Avis délibéré
de la Mission régionale d'autorité environnementale
Provence-Alpes-Côte d'Azur

sur le projet de centrale photovoltaïque au sol sur la commune
de Lambesc (13)

N° MRAe
2024APPACA26/3710

Figure 3: sensibilité écologique de l'aire d'étude - Source : étude d'impact

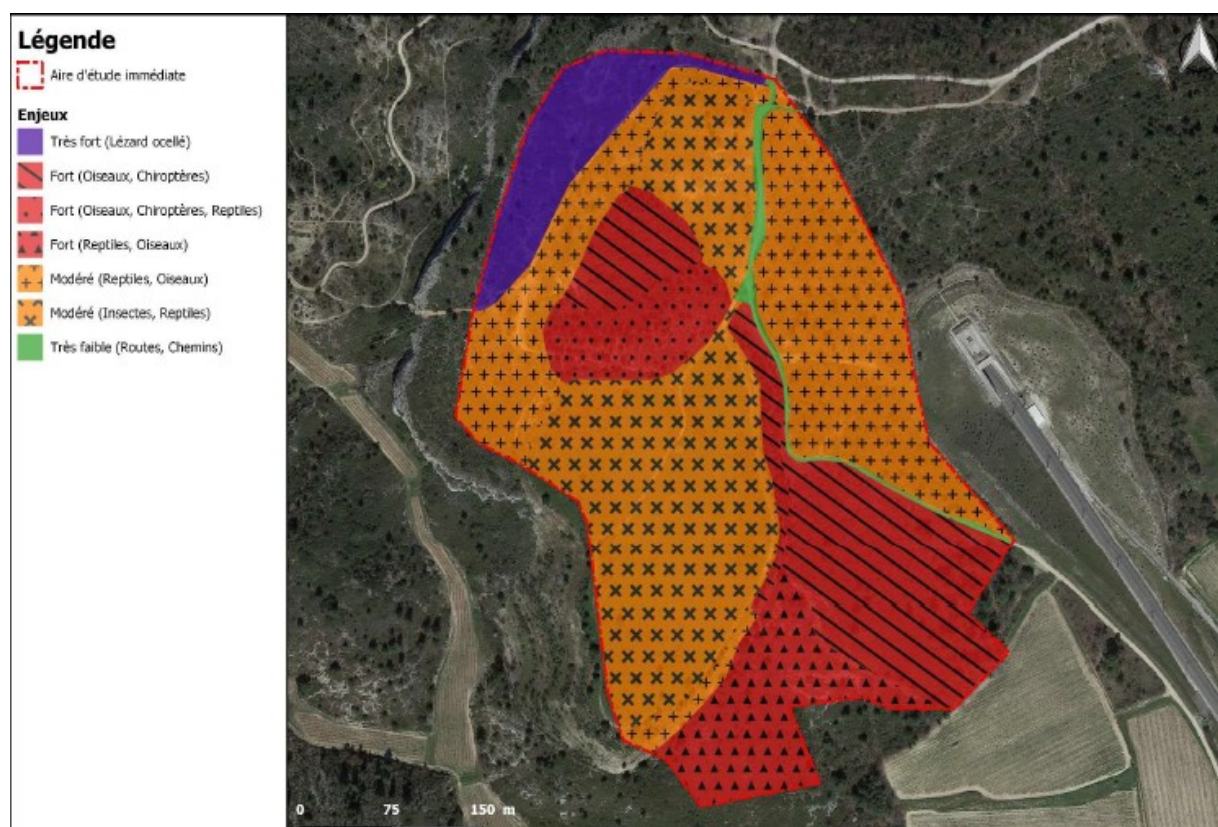
La carte illustrant la sensibilité écologique globale de l'aire d'étude montre que la totalité de celle-ci est concernée par un enjeu écologique jugé modéré à très fort, lié à la présence d'espaces diversifiés (milieux agropastoraux et forestiers, boisements, zones sèches et rocailleuses) propices à l'accomplissement du cycle de vie (habitat, zones de chasse) des espèces concernées. Les formations arbustives et forestières, hors habitat d'espèces, présentent globalement un faible enjeu de conservation sur l'aire d'étude.
